工事計画認可申請書の一部補正について

原子力発 第19333号
令和元年12月23日

平成31年2月27日付け原子力発 第18295号をもって申請しました
伊方発電所第3号機工事計画認可申請書について、別紙のとおり補正します。

平成31年2月27日付け原子力発第18295号にて申請した工事計画認可申請書について、変更が必要な事項の反映及び記載の適正化を行うことから「I. 氏名又は名称及び住所並びに法人にあっては、その代表者の氏名」、「II. 工事計画」及び「V. 添付書類」を補正する。

図2 品質マネジメントシステムのプロセス間の相互関係

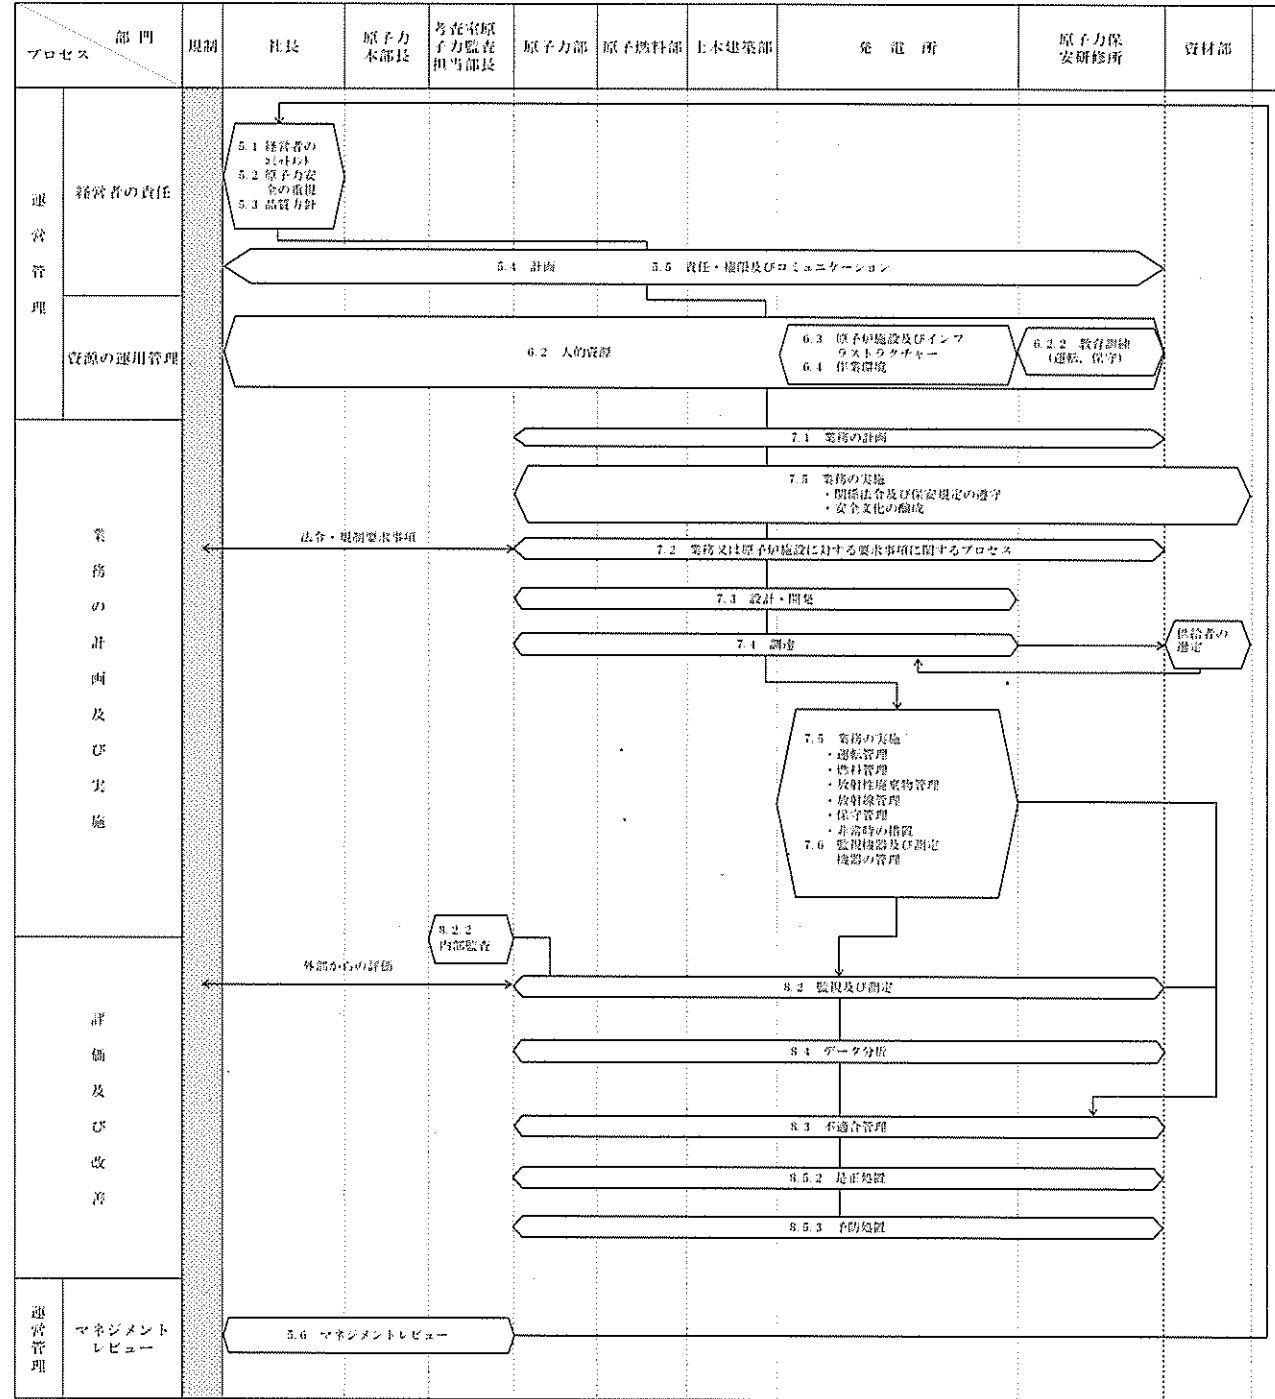
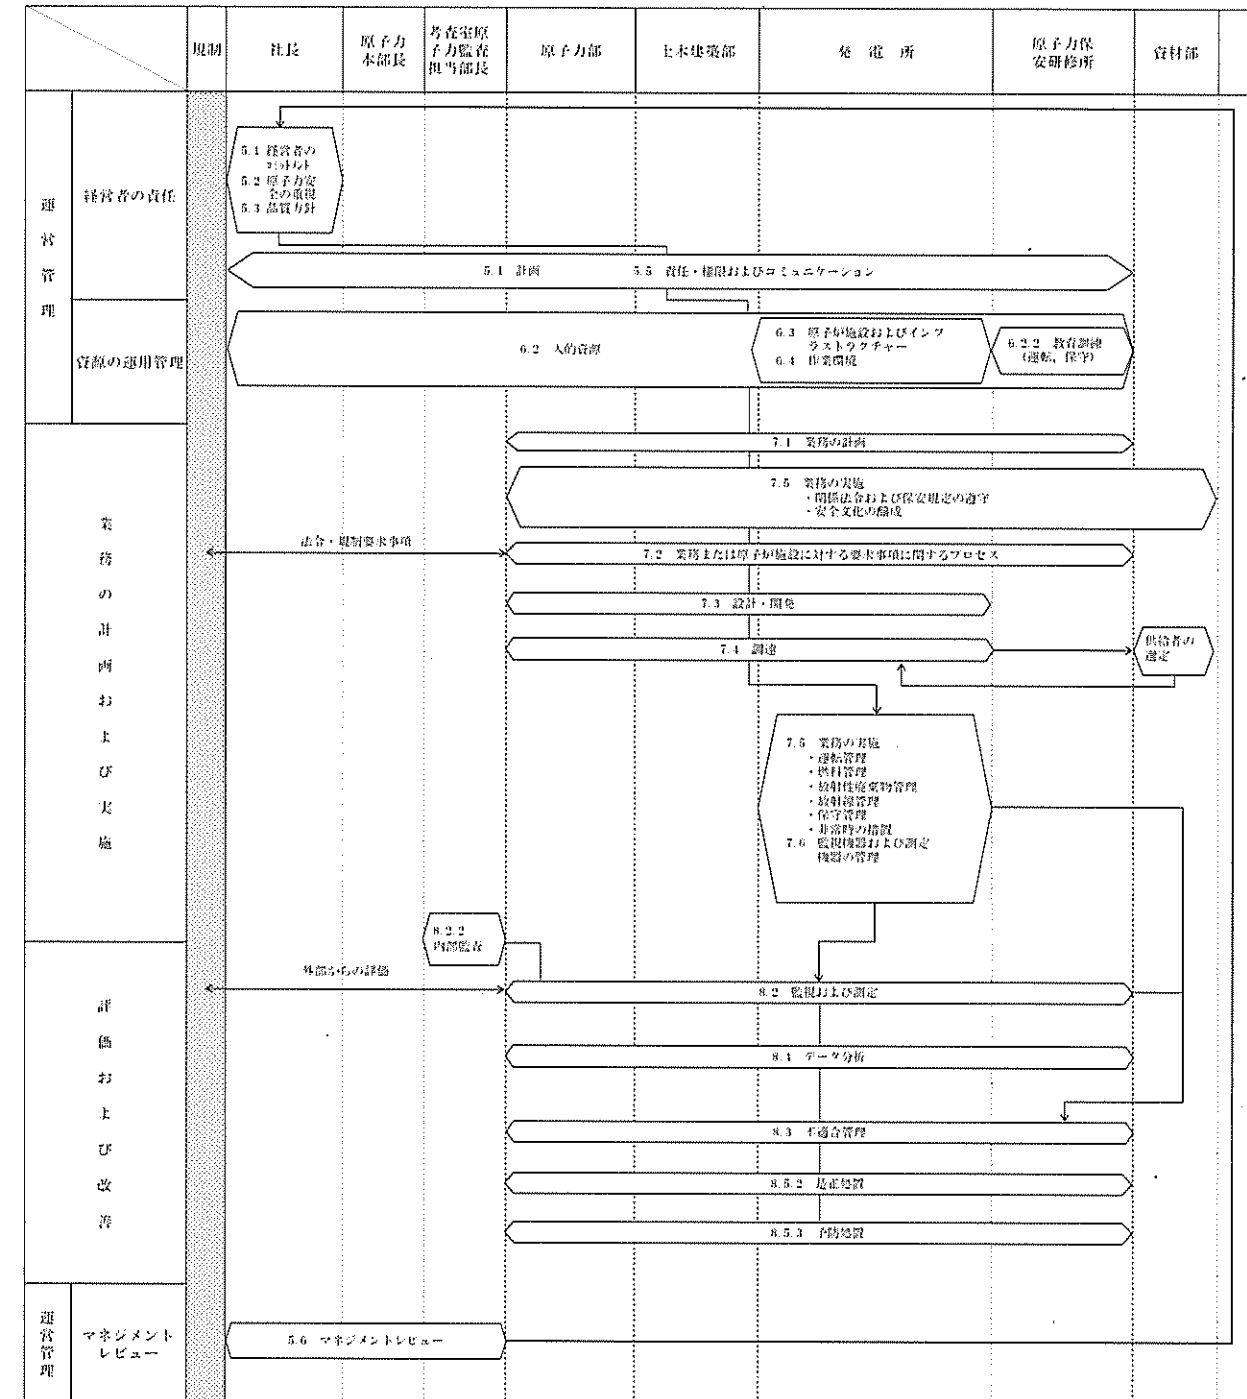
変更前

変更後 (注1)

品質保証の実施に係る組織及びその職務

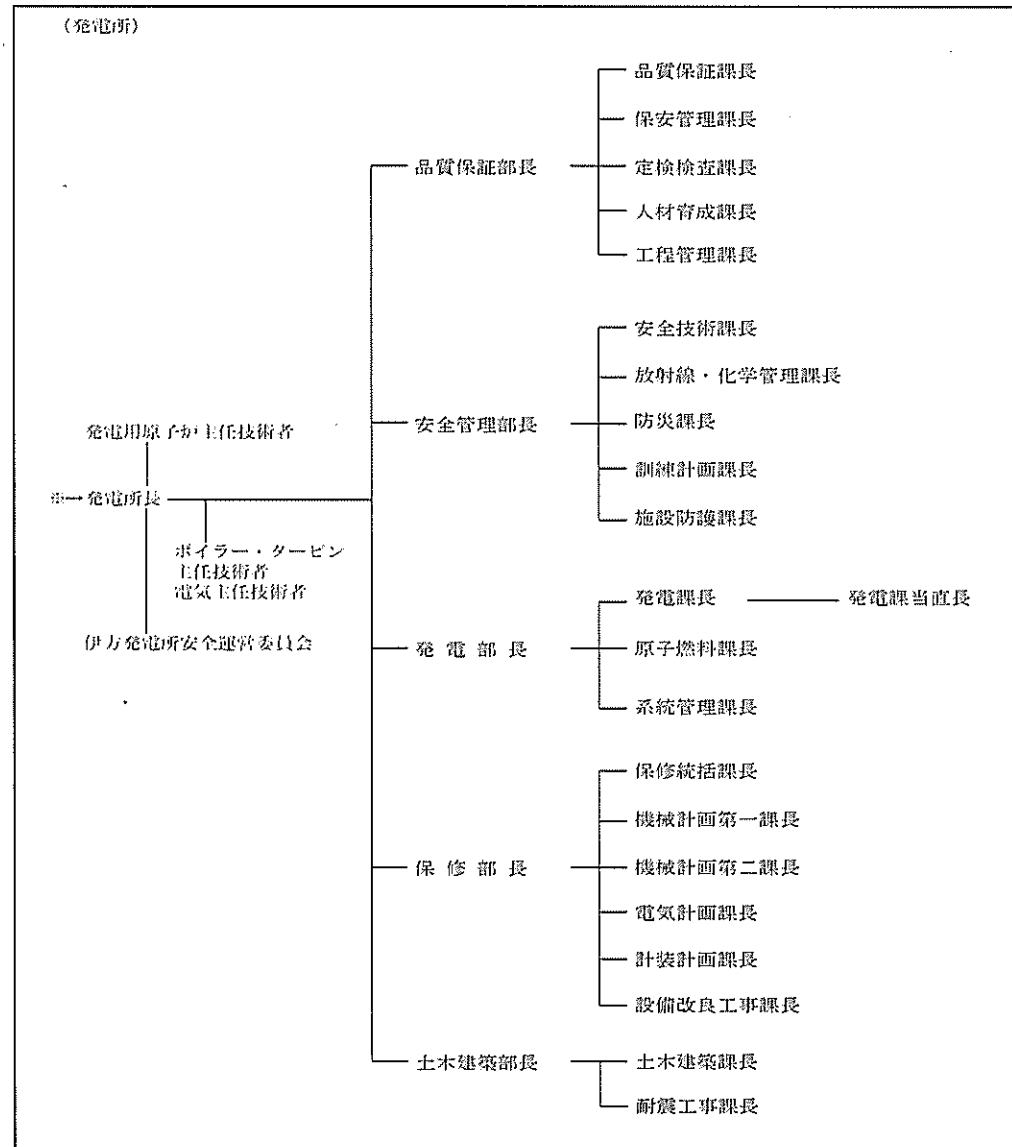
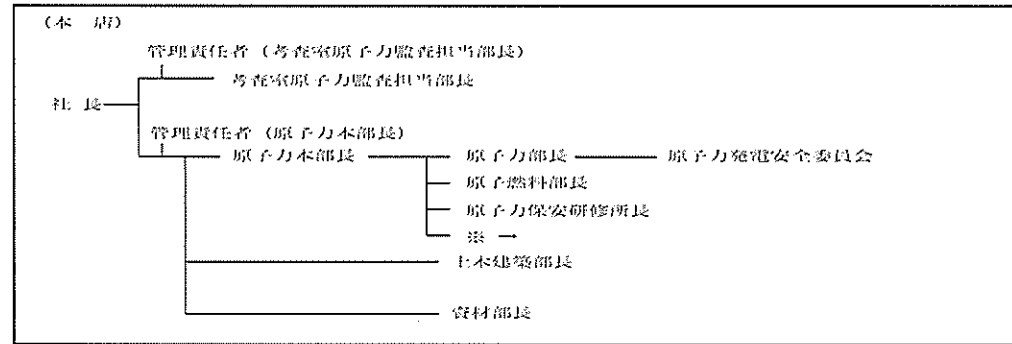
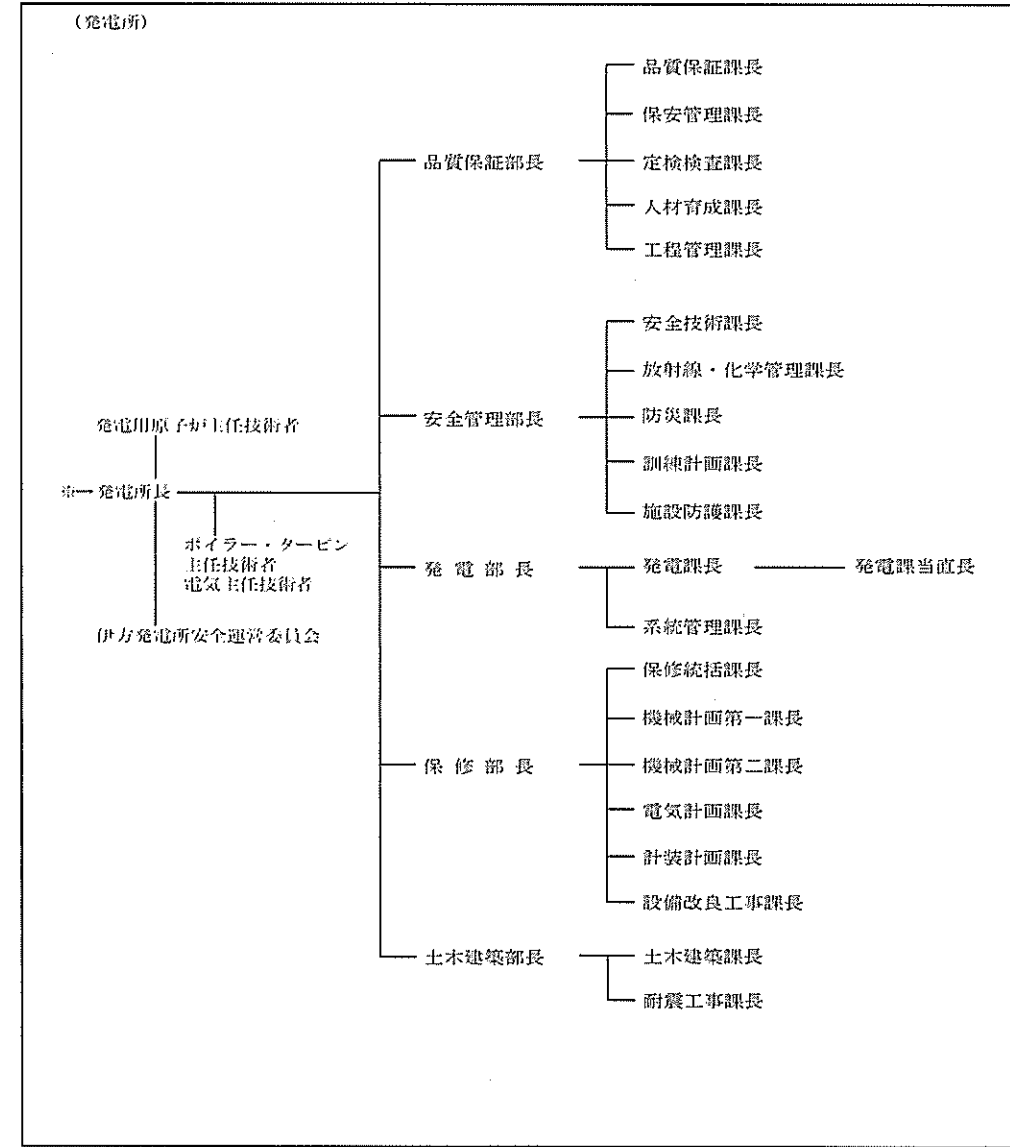
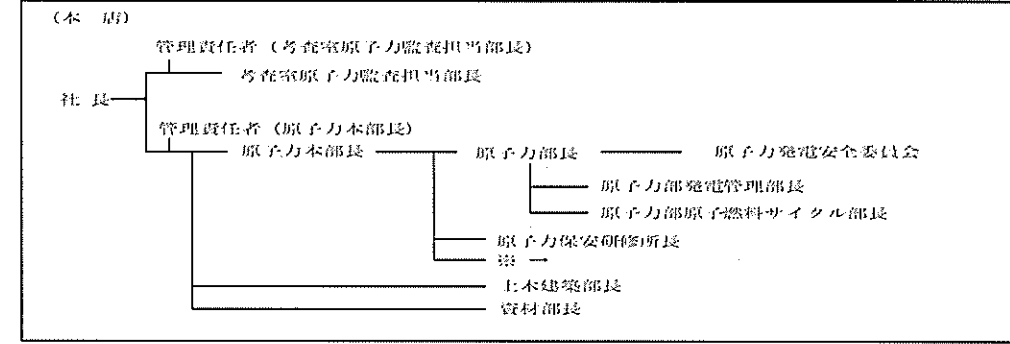
変更前

変更後^(注1)

(注1) 保安規定(令和元年6月4日付け原規規発第1906047号)の施行により組織変更が実施されるまでは変更前の内容とする。
